Váš dopis zn.
Ze dne
Naše zn. 1504/2024-SŽ-SSZ-OVZ

„Rekonstrukce výpravní budovy ŽST Čáslav“ zhotovení stavby

Vysvětlení, změny a doplnění zadávací dokumentace – Dodatek č. 4

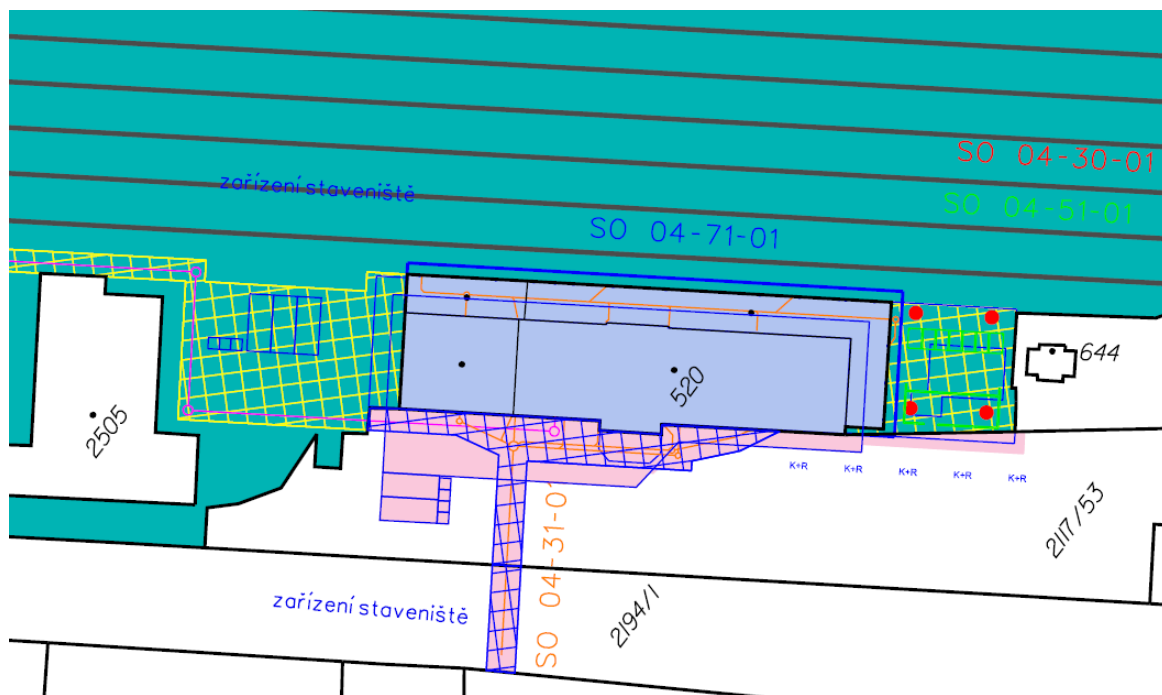
a) Mobilní buňky WC – dle textu popisu výkazu se může jednat o 4ks sanitární „buněk“ rozm.2,5*6m . Podle půdorysu/situace se jedná o klasické 4ks „TOITOIky“. Prosíme o formální upřesnění, že text v zadávacím výkazu se týká pouze mobilních toalet půdorysného rozměru cca 1,1x1,1 m

b) Stavební buňky jsou navrženy umístit na stávající studnu a do kmene a větví mohutné borovice, u níž se nezmiňuje kácení. Bude možné využít jiné místo pro osazení buňkovišť na pozemku zadavatele nebo ČD a.s.?

a) *V soupisu prací není nikde u Mobilní buňky WC uveden rozměr. Mobilní buňky WC se uvažují o rozměrech 1,1 x 1,1 m. Popis doplněn do soupisu prací.*

b) *Dle situace POV jsou takto umístěny dočasné buňky zhotovitele. Zhotovitel může případně využít prostor po demolici objektu WC (vpravo od VB). Pozice buňkoviště je naznačena orientačně, stejně tak počet buněk. Podstatné jsou dočasné buňky pro pokladnu a čekárnu.*
